**INFORME DE HITO DE CONTROL  
N° 007-2024-OCI/5347-SCC**

**“MEJORAMIENTO DE LOS SERVICIOS DE SALUD DEL  
CENTRO DE SALUD DE SAMEGUA NIVEL I-3, DISTRITO DE  
SAMEGUA, PROVINCIA MARISCAL NIETO, REGIÓN  
MOQUEGUA”**

**HITO DE CONTROL N°6 – EJECUCIÓN FÍSICA DEL PROYECTO  
DE INVERSIÓN A NOVIEMBRE-DICIEMBRE 2023**

**Imágenes n.º 7, 8 y 9**  
**Modificación de planimetría de obra**

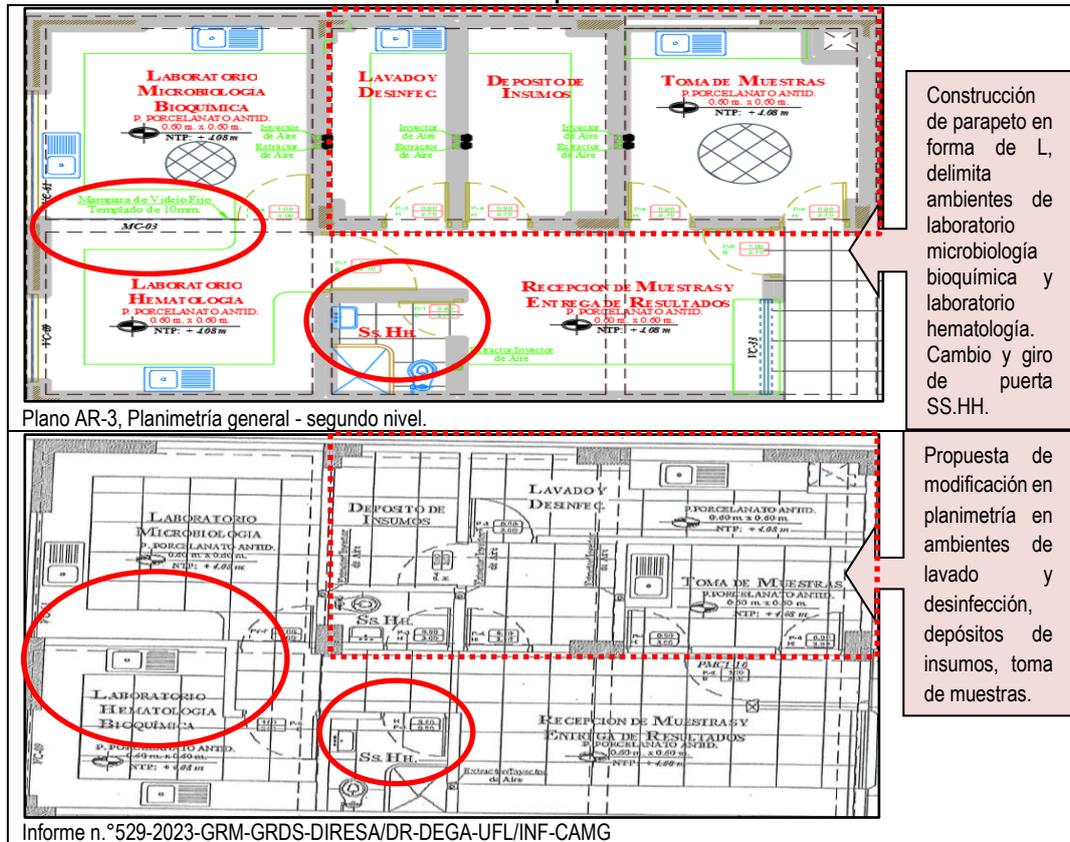
Durante la visita de obra el 1 de febrero de 2024, se observó en los ambientes de laboratorio hematológico y laboratorio de microbiología bioquímica, ubicados en el bloque C del segundo nivel, la construcción de un muro en forma de “L” como cerramiento de espacios, el cual no fue contemplado en el expediente técnico, en consecuencia, constituye una modificación a nivel de planimetría (plano AR-3 planimetría general: segundo piso de expediente técnico). Al respecto, mediante informe n.º 827-2023-GRM/GRI-SO-RO-LKAV-CENTRO SALUD SAMEGUA de 29 de diciembre de 2023, la ingeniera Lia Karina Aguilar Ventura residente de obra remitió opinión de la revisión de la especialidad de arquitectura de la obra, indicando lo siguiente:

Sin embargo, a la fecha de inspección realizada por parte de la comisión de control, se encontró los trabajos de obra ejecutados en casco rojo.

Como se puede observar, las modificaciones vistas en imágenes que anteceden, fueron realizadas sin contar con acto resolutorio de aprobación, lo cual provocaría la prestación de mayores recursos de obra.

**Imágenes n.º 12 y 13**  
**Cambio de nivel de piso en Sala de Radiología**

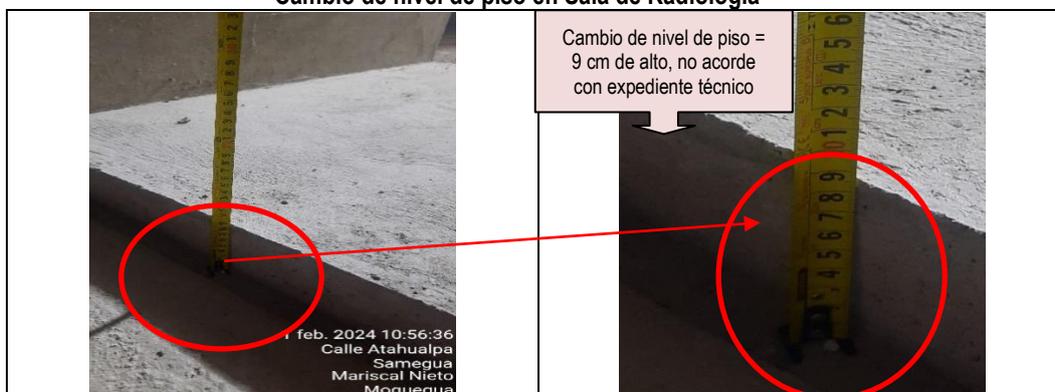
De la inspección a nivel de semisótano, bloque B y de la revisión del plano del expediente técnico - planimetría general semisótano con nomenclatura AR-1, se verificó en obra un cambio de nivel en zona de ingreso a sala de radiología convencional digital (desnivel que inicialmente no se estableció) y que sin embargo se constató la diferencia de altura de 9 cm respecto al nivel de losa de concreto o falso piso existente.

**Imagen n.º 14**  
**Planimetría de plano de semisótano, no refleja cambio de nivel**

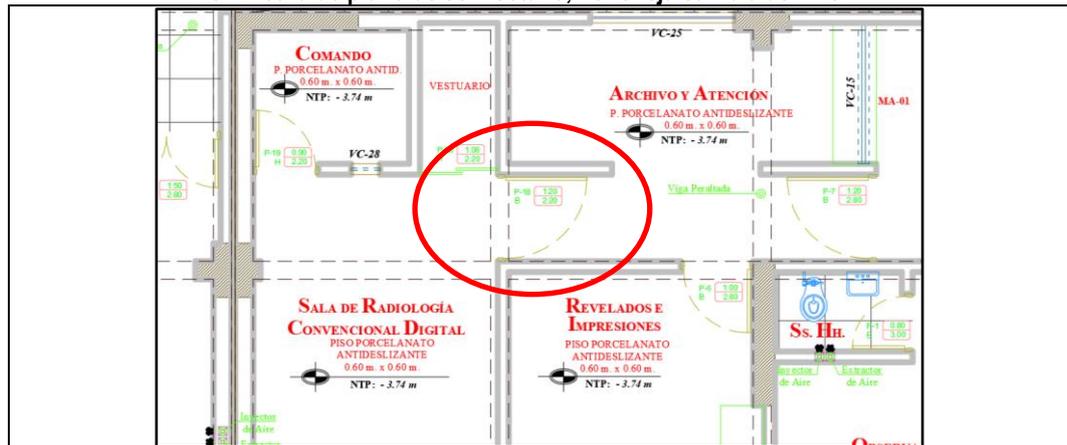
De otro lado, de la revisión a los planos del expediente técnico, los ambientes descritos a nivel de semisótano mantienen un único nivel de piso terminado (NPT) de -3.74 m, sin embargo, en obra se visualizó los cambios o diferencias de nivel entre estos, lo cual podría afectar en una libre transitabilidad, así como en una adecuada interrelación funcional entre ambientes, incumpliendo la norma técnica de salud "Infraestructura y equipamiento de los establecimientos de salud del primer nivel de atención"<sup>3</sup>.

**Imagen n.º 15**  
**Desnivel encontrado en obra, con una altura de 9 cm de alto**

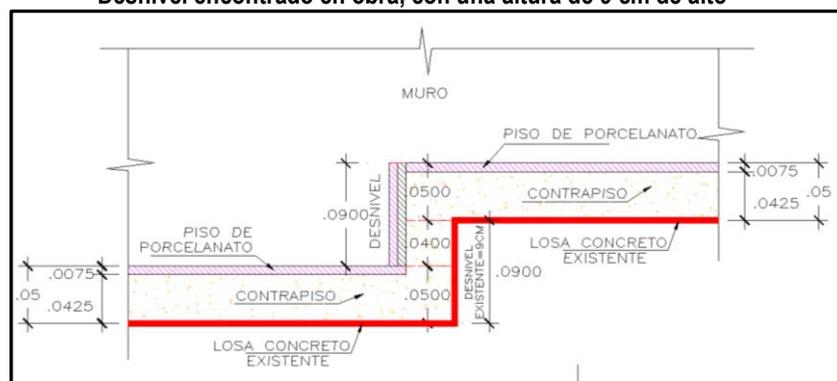
Asimismo, a la colocación de contrapiso y piso sobre losa de concreto existente se mantiene la diferencia de altura de 9 cm de desnivel encontrado, tal como se observa en la imagen siguiente:

**Imágenes n.º 16, 17, 18, 19, 20 y 21**  
**Altura de parapeto de protección en azotea**

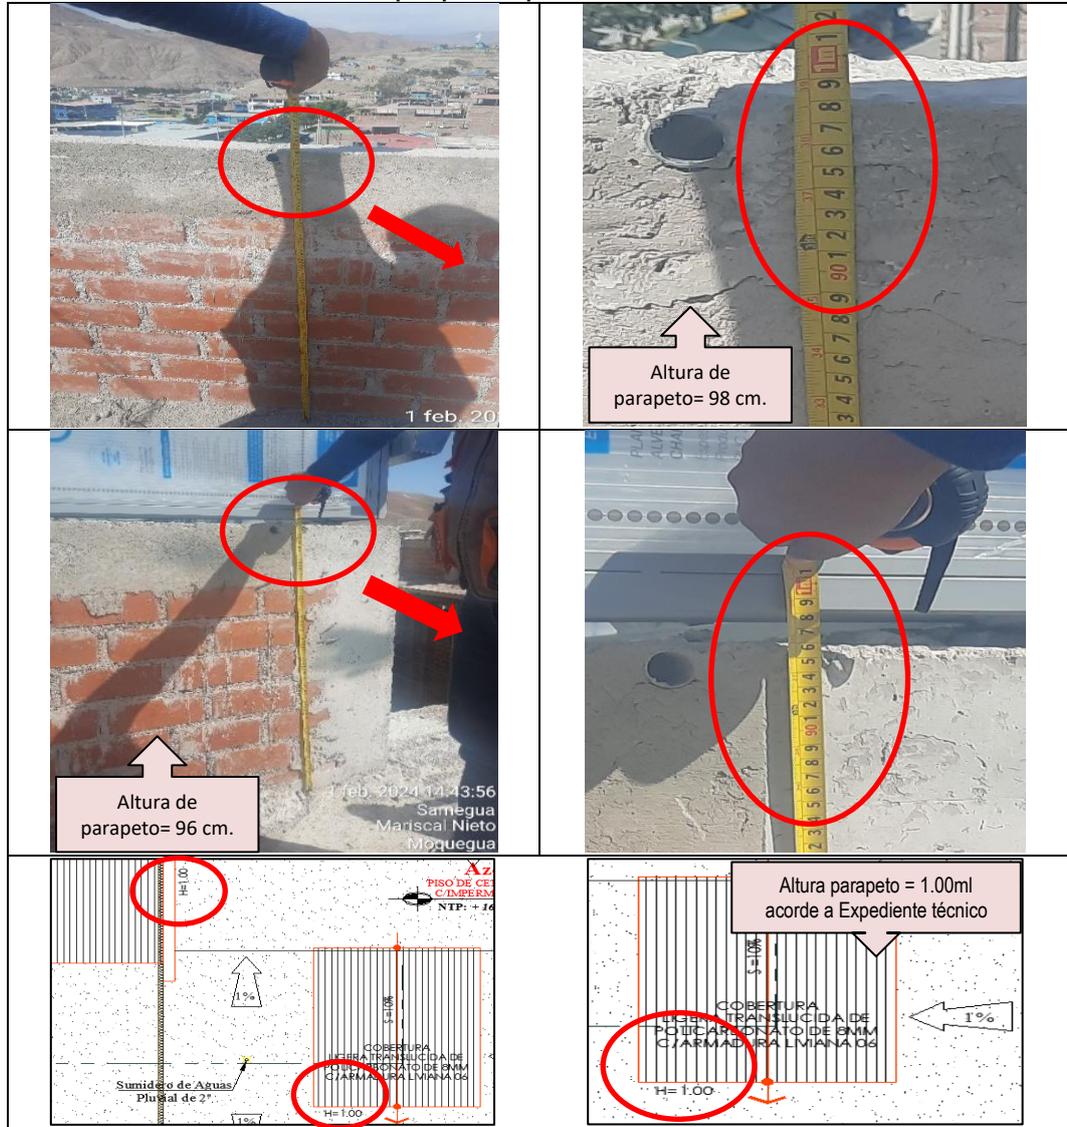
Respecto a la altura del parapeto en azotea, se observó en distintos paños una altura promedio de 0.96 a 0.98 ml., tomados desde losa de concreto sin considerar el piso acabado de cemento pulido (espesor de 1.5 cm a 2 cm.), dicho espesor acortaría la altura del parapeto de protección. De la revisión del plano de expediente técnico AR-6 (planimetría general – planta de techos), la altura del

parapeto consignado en el plano es de 1.00 ml., la misma que, no estaría ejecutada en cumplimiento a los parámetros de la norma del Reglamento Nacional de Edificaciones<sup>4</sup>, tal como se observa en las imágenes siguientes:

Como se puede observar en planos del expediente técnico, la altura del parapeto de protección en la azotea se estableció en 1.00 m de alto, sin embargo, la norma técnica de edificación A.010 del reglamento nacional de edificaciones establece una altura de 1.10 m. como mínimo en caso de azotea, por lo cual, la altura proyectada en planos no cumpliría con la normativa en edificaciones<sup>5</sup>.

**Imagen n.º 26**  
**Planimetría gradas - bloque c**

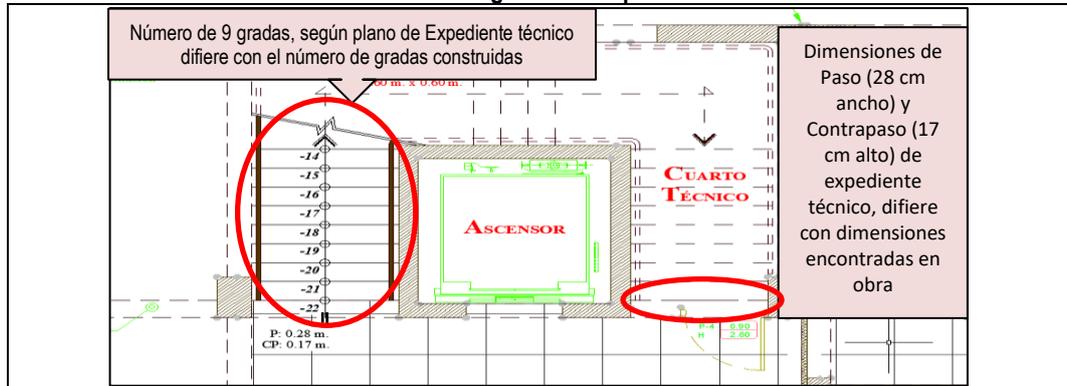
Ubicados en el bloque C de la obra a nivel de semisótano subiendo el primer nivel, se observa una cantidad de 24 gradas, con 2 gradas más a las diseñadas en expediente técnico, respecto de los cuales en el primer tramo se verifica 12 gradas construidas con una altura de contrapaso de 13 cm a 15 cm de alto y la última grada del tercer tramo tiene una altura de contrapaso de 12 cm de alto, medidas que incumplen con los parámetros de la norma técnica A.010<sup>6</sup> y Norma Técnica A.050<sup>7</sup> del Reglamento Nacional de Edificaciones, así como, el expediente técnico.

Como se muestra en imágenes, se observa mayor cantidad de gradas construidas con diferentes alturas de contrapaso en incumplimiento a la normativa del Reglamento Nacional de Edificaciones<sup>8</sup>, así como la Norma técnica de Salud<sup>9</sup>. De la revisión del plano de expediente técnico con nomenclatura AR-1, Planimetría General Semisótano, se grafica una cantidad de 22 gradas considerando un ancho de paso de 28 cm y contrapaso de 17 cm.

**Imágenes n.º 27 y 28**  
**Gradas construidas con alturas variables de contrapaso - bloque c**

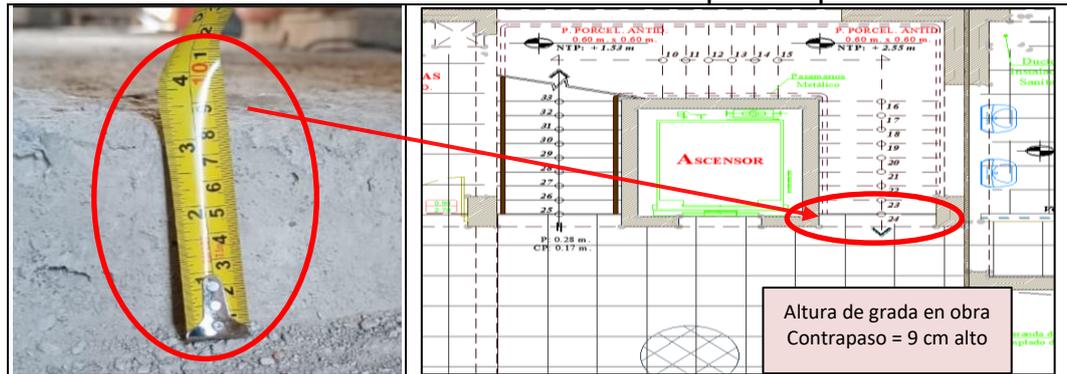
De otro lado, en el bloque C de la edificación, en la grada n.º 24 de llegada al segundo nivel, se observa una altura de contrapaso de 9 cm. de alto.

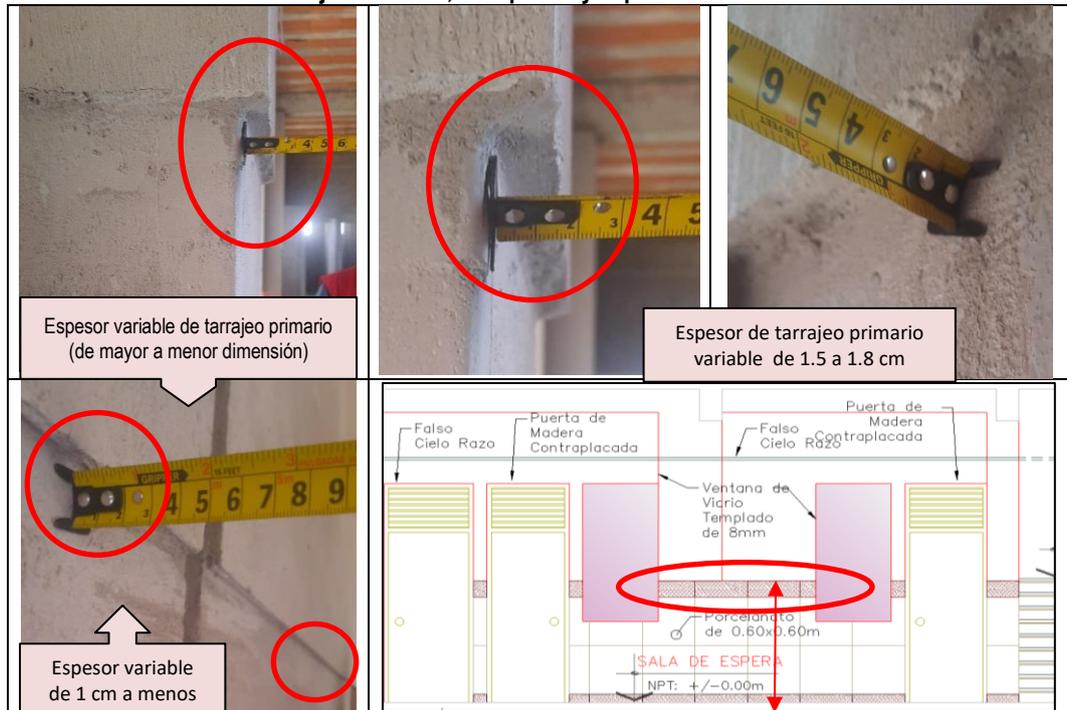
Las imágenes que anteceden muestran la diferencia en alturas proyectadas del contrapaso, lo cual contraviene la normativa de Reglamento Nacional de edificaciones<sup>10</sup>.

**Imágenes n.° 45, 46, 47 y 48**  
**Diferencia de existencias físicas y control manual de materiales**

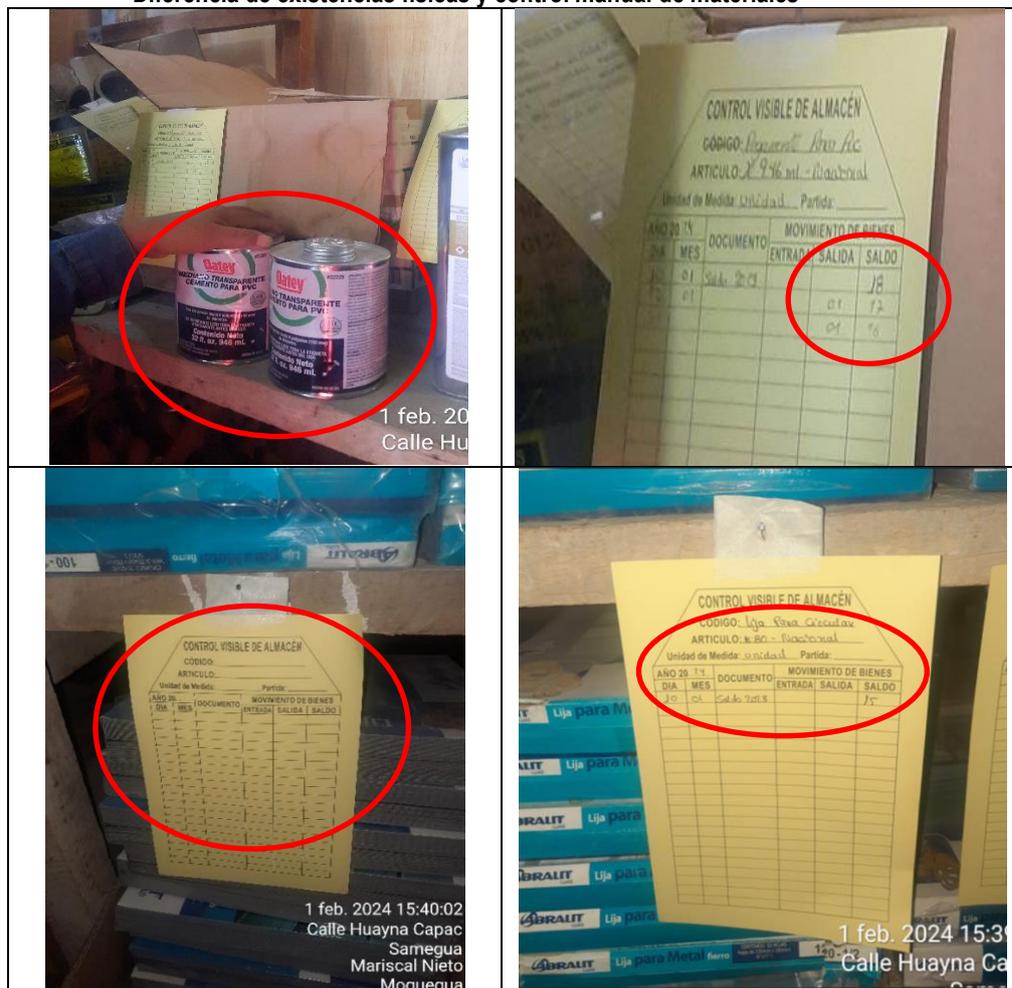
En cuanto al control del material almacenado, se advierte producto “cemento para PVC” que registra en control visible de almacén un saldo de 16 unidades, sin embargo, del conteo físico del material se evidencio un saldo de 18 unidades. De otro lado, del material de obra “lija para metal fierro” se observa un control visible de almacén sin llenar y otro en ubicación distinta al producto que registra.

Como se observa en imagen que antecede, no se mantendría un adecuado control de los materiales que se utilizan en Obra.
